LEGAMBIENTE

Circolo Nuova Ecologia La Spezia

Oggetto: osservazioni al progetto di “Ammodernamento ed adeguamento impianto GNL di Panigaglia” - procedura di Verifica di Assoggettabilità a VIA (PNIEC -PNRR). ID 121517

Codice Sito	IT1345175
Denominazione Sito	FONDALI ISOLE PALMARIA - TINO - TINETTO
Data Provvedimento Istitutivo Sito	2011-11-19
Tipo ZSC	marino
Regione Biogeografica di Appartenenza	Mediterranea
Ente Gestore	COMUNE DI PORTO VENERE
Note	nuovo questo SIC era stato proposto con DGR n.893 del 30/07/2010

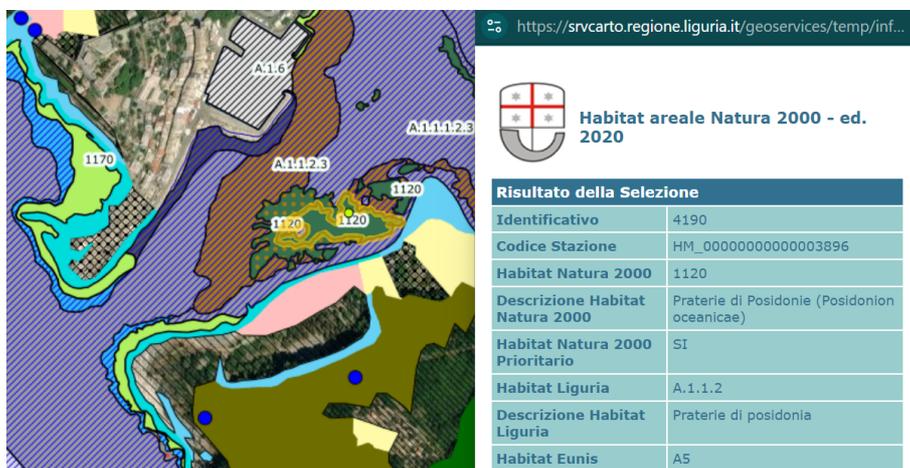
- ✓ non è stato preso in considerazione il potenziale impatto derivante dalle operazioni di dragaggio nei confronti del Sito IT1345175 FONDALI ISOLE PALMARIA - TINO – TINETTO visto che l'andamento delle correnti favorisce l'aggiramento delle isole dell'Arcipelago Spezzino da parte delle acque in uscita dal Golfo della Spezia.
